Кому: АО «Грузийской железной дороге»

№ CR007A

После изучения результатов проведенной экспертизы ПКБ ЦТ ОАО «РЖД», настоящим отвечаем на замечания ПКБ ЦТ ОАО «РЖД» как следующие:

Рис.1 Инертный фильтр

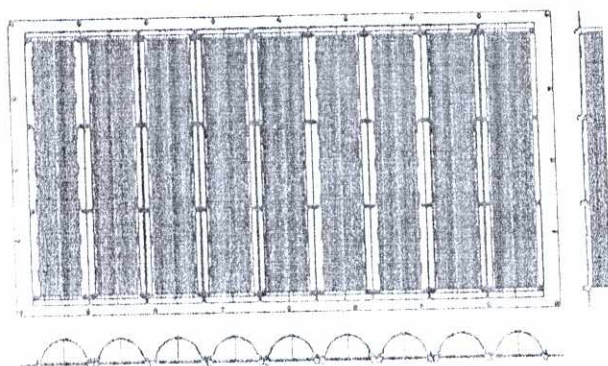
2.13 В разделе 8 технических условий не в полной мере указаны требования к вентиляционной системе

Для вентиляционной системы электровоза применена система независимой вентиляции, которая включает в себя: ответвление вентиляции тягового двигателя, ответвление вентиляции охлаждающей башней, ответвление вентиляции машинного отделения, ответвление вентиляции тормозного резистора и т.д. Ответвление вентиляции машинного отделения обеспечивает избыточное давление воздуха в кузове - в пределах 2 - 12 мм водяного столба

На входе ответвления вентиляции машинного отделения и ответвления вентиляции тягового двигателя предусмотрен инертный фильтр, см. рис. 1
На входе ответвления вентиляции охлаждающей башней предусмотрена фильтрующая сетка на крыше, см. рис. 2.

Данные фильтрующие элементы установлены на верхней части электровоза и являются проверенными и надежными. Они очищают воздух от пыли, дождевой влаги и снега без сезонной замены, обеспечивают надежную эксплуатацию охлаждающего оборудования.
